PREFET DE LA REUNION

AVIS DE L'AUTORITE ENVIRONNEMENTALE RELATIF AU PROJET DE CONSTRUCTION D'UN CENTRE INDOOR AU PRIMA SUR LA COMMUNE DE SAINT-DENIS

Le présent avis **porte à la fois sur la qualité de l'étude d'impact et sur la manière dont l'environnement est pris en compte** dans le projet de construction du centre indoor au Prima sur la commune de Saint-Denis. Le maître d'ouvrage est la SODIAC.

Vue paysagère du parvis nord-ouest (extrait du dossier EI)

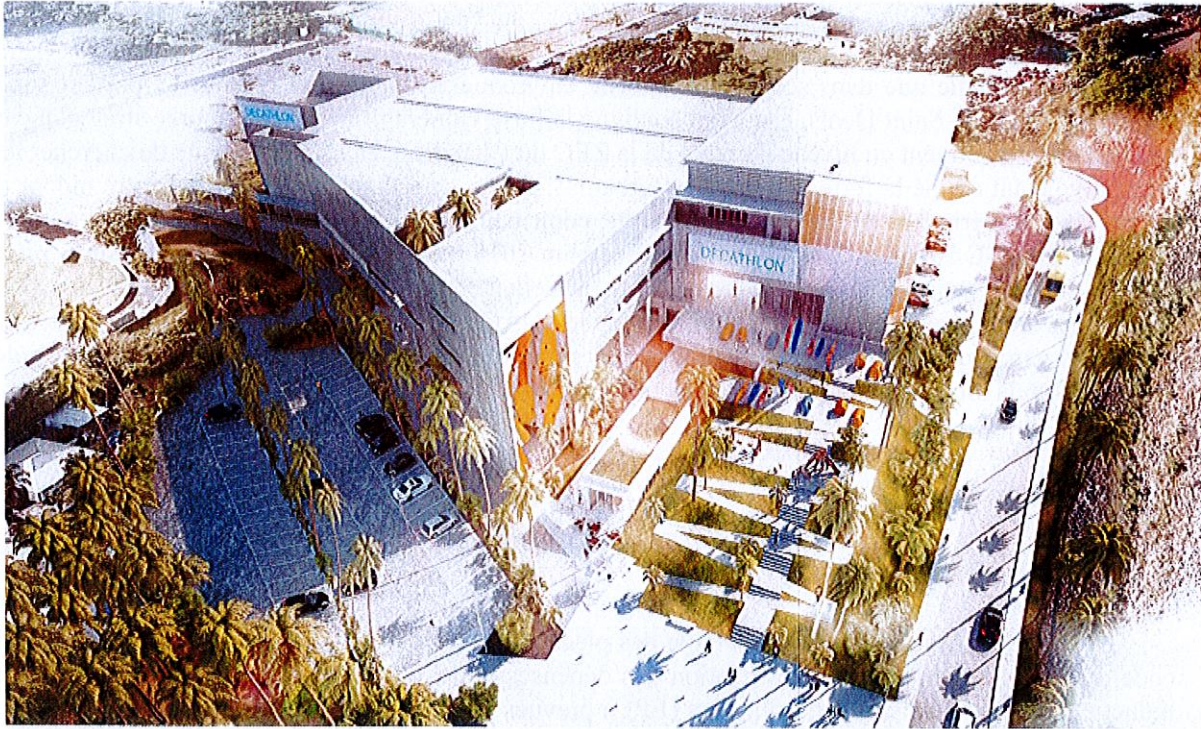
Le bâtiment aura une hauteur de 20 m, ce qui créera un effet de barrière sur les ouvertures visuelles que comportait la parcelle. L'impact est modéré. L'Ei estime que l'effet est atténué par la création d'un parvis paysager à l'entrée du site.

L'AE souligne l'importance du traitement paysager du parvis qui aura une forte fréquentation piétonne. Elle recommande que des poubelles soient mises à disposition sur l'espace public. L'AE recommande une mesure de réduction d'impact qui prescrirait l'intervention d'un pépiniériste/horticulteur comprenant un contrat d'entretien régulier et de reprise des plants et l'élimination sélective des plantes indésirables (lutte contre les espèces exotiques envahissantes). Une durée de 5 ans semblerait proportionnée.
